Trabalho:	Beneficiação Geral e Ampliação da Escola EB63 + JI - Praça de Goa, Freguesia de Belém	Referência:	P.04.11.2250
Cliente:	Câmara Municipal de Lisboa		
Assunto:	Resposta aos Comentários feitos ao Projeto de Fundações e Estruturas	Data:	31/01/2019
De:	Prospectiva SA	Nº de FAX:	--
Para:	Câmara Municipal de Lisboa	Nº de FAX:	--

Serve o presente para remeter a resposta ao documento emitido pela Associação de Pais da Escola Básica do Bairro do Restelo, recebido a 18-01-2019, onde são redigidos comentários ao Projeto de Fundações e Estruturas por parte do Eng. João J. R. T. Azevedo.

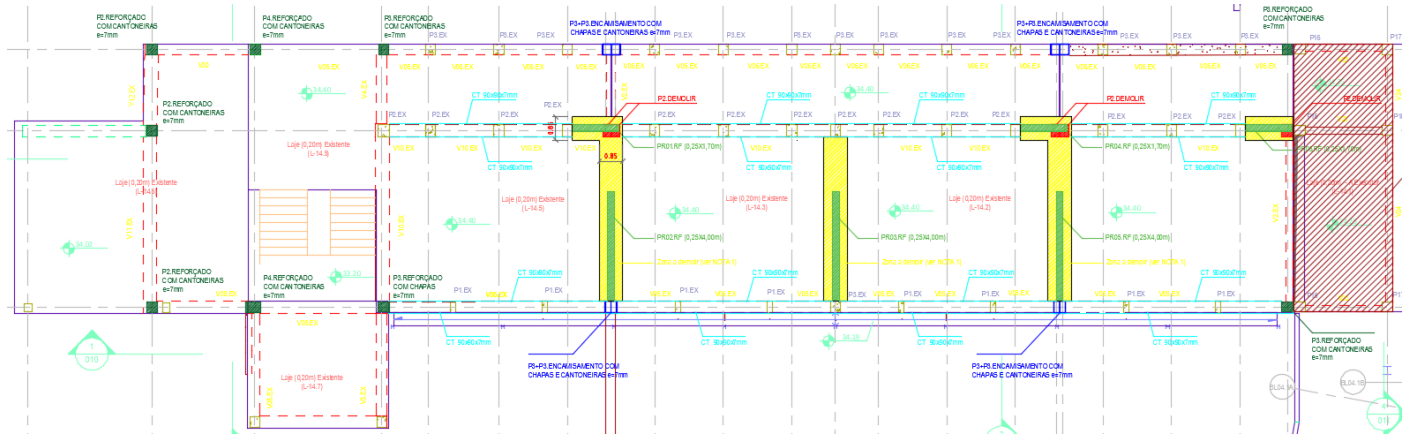
A pormenorização da ligação de continuidade nas novas paredes na zona de interceção com os pisos existentes foi corrigida (de acordo com o já descrito no anterior capítulo). A ligação executada é rígida e contínua, tendo também sido executados neste local troços novos de laje em betão armado (ver anexo, ponto c)).

a) Planta geral com identificação dos reforços

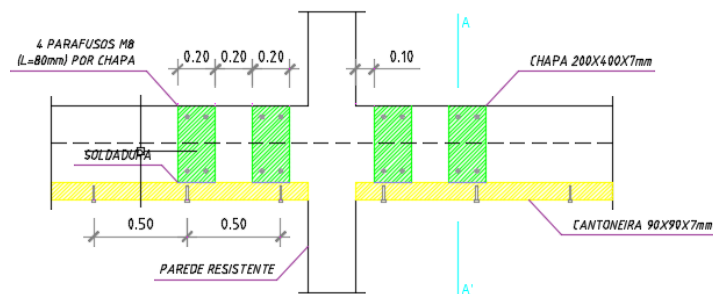
- Paredes de reforço transversais – secção passou de 0,25x3,00m para 0,25x4,00m;
- Paredes de reforço longitudinais – secção passou de 0,25x1,40m para 0,25x1,70m;

- Continuidade de paredes de reforço – estas paredes são contínuas em toda a altura do edifício (foram assim calculadas, contrariamente ao que estava indicado num pormenor das peças desenhadas). Foram ainda criadas bandas de 0,85m de largura (6 bandas no total), em betão armado, na zona de interceção com as lajes existentes, ao longo de todo o vão da laje, conferindo maior rigidez horizontal ao edifício (ver anexo, ponto a)).
- Introdução de cantoneira dupla ao longo de toda a extensão em vigas longitudinais (no projeto apenas existiam cantoneiras numa das faces das vigas);
- Introdução de chapas de reforço ao esforço transversal em vigas, junto aos apoios (ver anexo, ponto b)).

A verde identificam-se os reforços com cantoneiras em pilares, a azul o encamisamento de pilares, a vermelho um novo corpo em betão armado, a azul claro as cantoneiras de reforço em vigas e a verde/amarelo as novas paredes e correspondentes bandas de laje em betão armado.
